テンパール工業株式会社

安全ブレーカの定格電圧表示の変更について

B-2EA 全定格

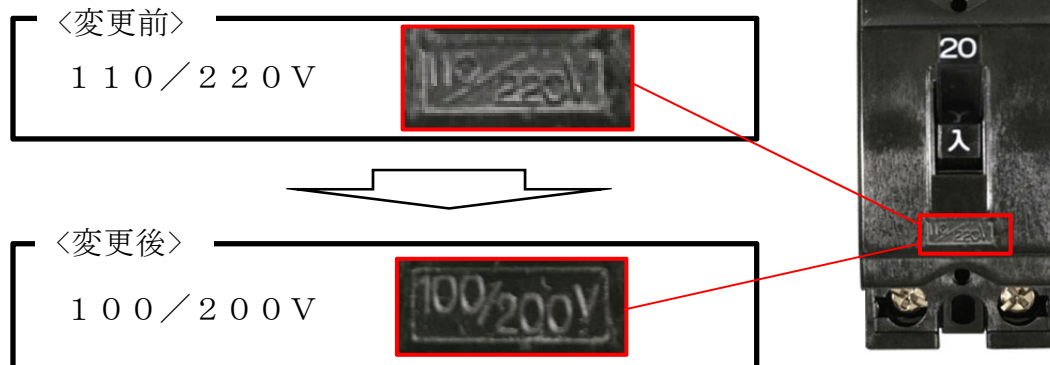
本体表面の定格電圧表示を変更し、関連する銘板の表記を変更します。

従来、JIS規格の電圧表示は、公称電圧の1.1倍である110/220Vとしていましたが、2008年の規格改正にともない、JIS表記に係る銘板部分の「定格使用電圧」の表示は、100/200Vとなりました。

一方、弊社ではブレーカ本体表面の定格電圧表示は、改正前JIS規格から馴染みのある表記であることから110/220Vのままとしていましたが、JIS規格改正から年月が経過したこと等を考慮し、弊社ブレーカの本体表面の定格電圧表示を現在のJIS規格の電圧表示に統一します。

本体表面の定格電圧表示のみの変更であり、特性や使用環境に変更はありません。
